改善箇所説明図

ショベル・ローダのトランスミッション出力軸回転センサにおいて、プログラムが不適切なため、車両停車中の前後進切替操作時に発生するギアの微振動を異常と誤検知することがある。

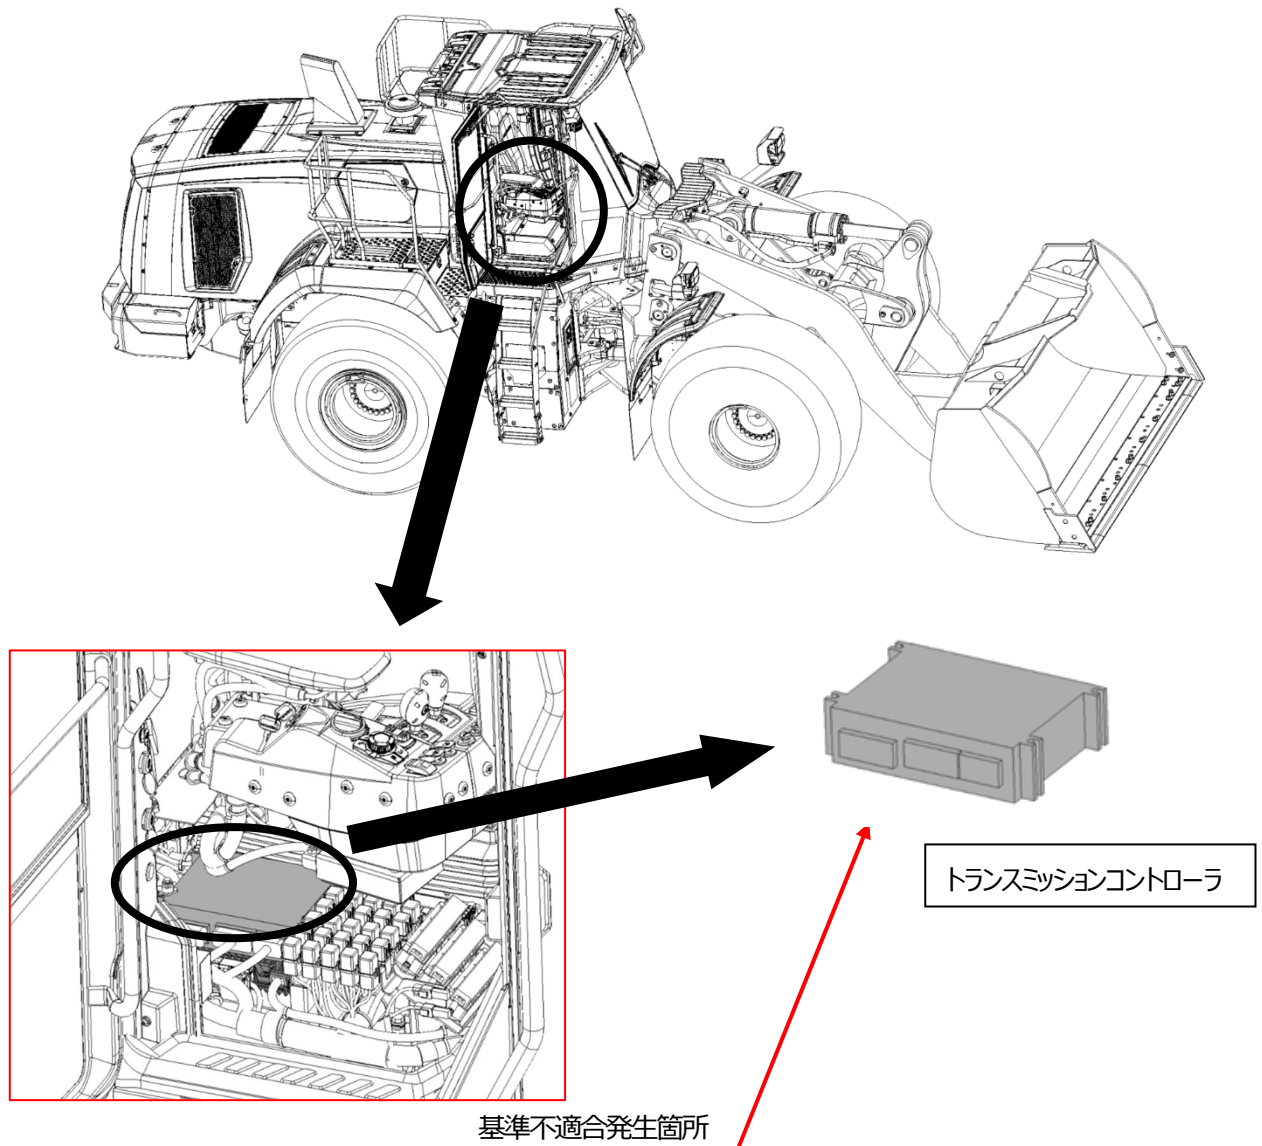
そのため、エラーを発報するとともに、トランスミッションがニュートラルに固定され、車両を発進させることができないおそれがある。

改善措置の内容： 全車両、トランスミッションコントローラのプログラムを対策プログラムに書き換える。

なお、プログラムの書き換えは、以下のいずれかで行う。

- お客様の了承を得て対象車両へ遠隔配信にて対策プログラムを配信し、書き換える。
- 車両に書き換え機を接続して対策プログラムに書き換える。

識別： キャブ内のヒューズボックスカバーの裏面に水色のペイントを塗布する。
